Mjåtveitmarka B24

Plassering av Hus 04

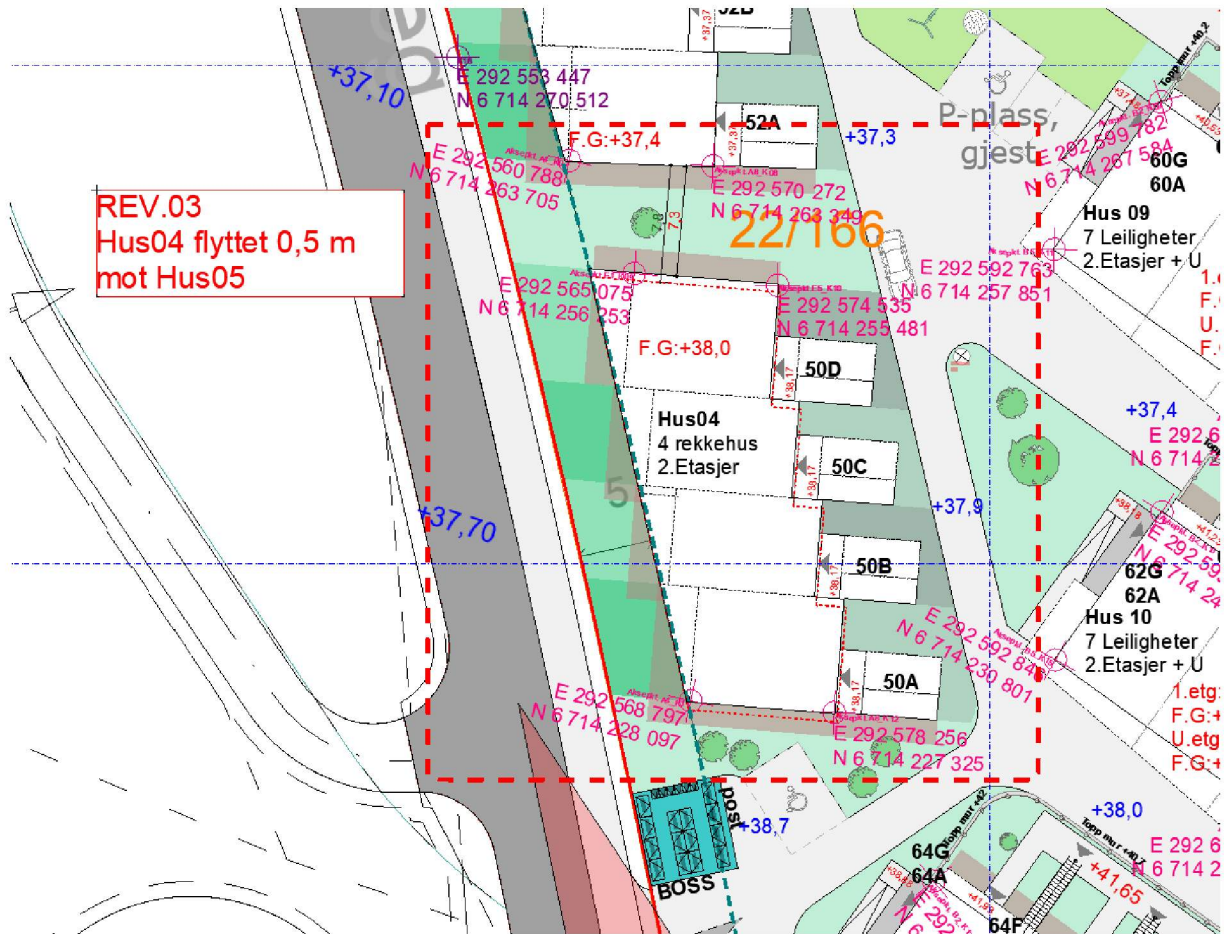
Iht. Situasjonsplan Rev03 utgitt 14.10.202 ble Hus04 flyttet 0,5m mot Hus05. I utsnittet under vises avtrykket av opprinnelig plassering med tynn rød stipling. Målsatt mot Hus05. Opprinnelig avstand var 7,8m, ny avstand 7,3 m. Koordinatene er satt med utgangspunkt i aksesystem, i ytterkant ringmur.

Ifølge våre tegninger er det 125 mm fra ytterkant ringmur til ytterkant beslag.
